関西電力(株)大飯発電所3号機
原子炉容器Aループ出口管台溶接部の損傷について

平成20年10月
原子力安全・保安院

保安院の見解① 推定原因について

評価結果(変更工事計画)

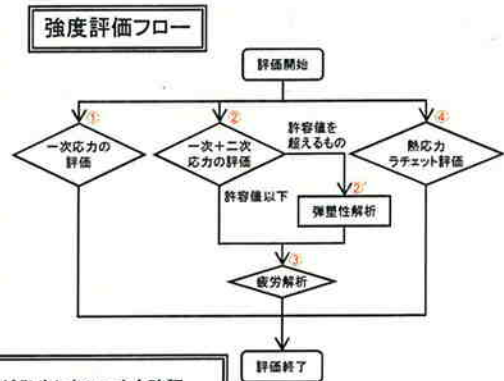
①						②		③		④	
	一次一般膜 応力強さ		一次局部膜 応力強さ		一次膜+一次曲げ 応力強さ		一次+二次 応力強さ		疲労評価		熱応力ラチェット	
	発生応力	許容値	発生応力	許容値	発生応力	許容値	発生応力	許容値	疲労 累積係数	許容値	熱応力 変動値	許容値
出口管台 セーフ エンド	107 評価点 1~4	114	133 評価点 3,4	276	107 評価点 3,4	154	379 評価点3 →※弾塑性解析へ	351	0.002 評価点3	1.0	278 評価点4	343
出口管台	106 評価点 5~8	184	133 評価点 5,6	465	107 評価点5	248	372 評価点5	552	0.014 評価点5	1.0	252 評価点5	1013

評価値は許容値を満足。また、窪みの残存で流れに乱れが生じることによる侵食等が発生しないことも確認
